Oprava těsnění kotle Dakon DUA Plus 28 BT a BK

Vážení obchodní přátelé,
při montáži kotlů Dakon DUA Plus 28 BK do výrobního čísla 191 334 a DUA Plus 28 BT do výrobního čísla 191 505 mohly být v kotlích namontovány těsnící gumové kroužky výstupu čerpadel chybného rozměru. Žádáme Vás, aby jste před uvedením kotle do provozu vyměnili tyto těsnící kroužky za kroužky přiložené k tomuto návodu.

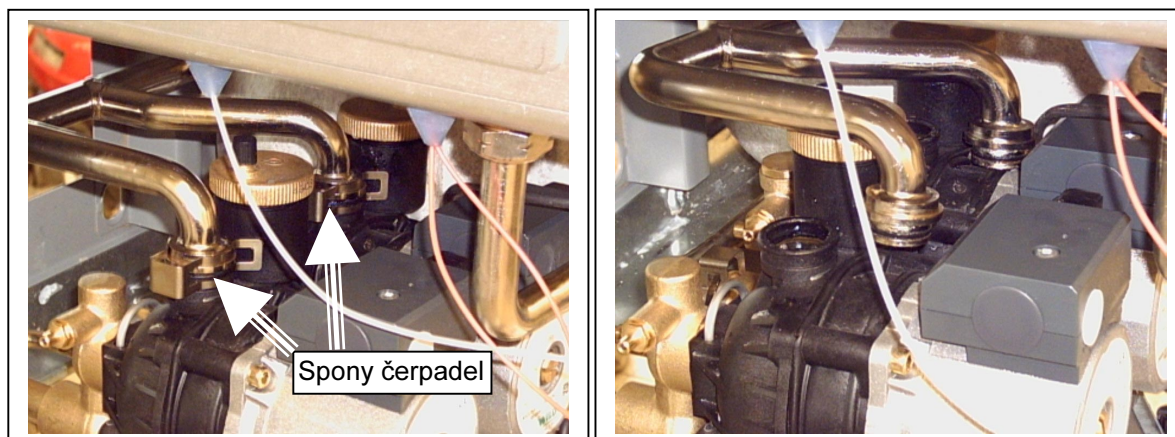
- sejmout přední a levý boční panel kotle
- pokud byl kotel naplněn vodou, uzavřít topný systém a vypustit topnou vodu z kotle
- odšroubovat připojení vratné trubky od výměníku

Spony čerpadel

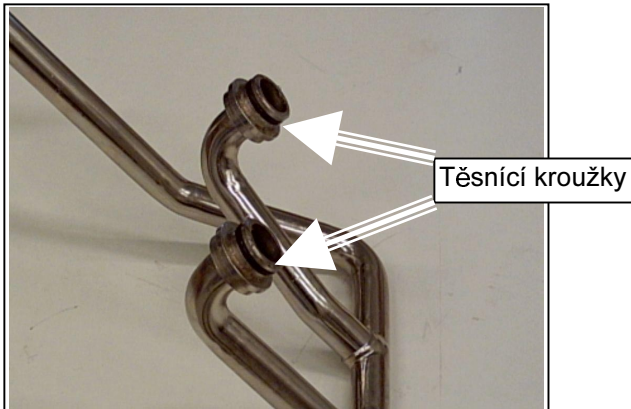
- Sejmout zajišťovací spony na výstupu čerpadel a vyjmout trubku vratné vody z kotle

- Vyměnit 2 těsnící kroužky trubky za přiložené v příslušenství kotle o rozměru Ø3x18 mm (M02468)

- Nasadit zpět trubku do kotle, zajistit sponami a přišroubovat přes ploché těsnění k výměníku.
- Napustit topnou vodu na předepsaný tlak a přezkoušet těsnost topného okruhu v kotli.
- Nasadit boční panel kotle, zajistit jej šroubky, nasadit čelní panel kotle.
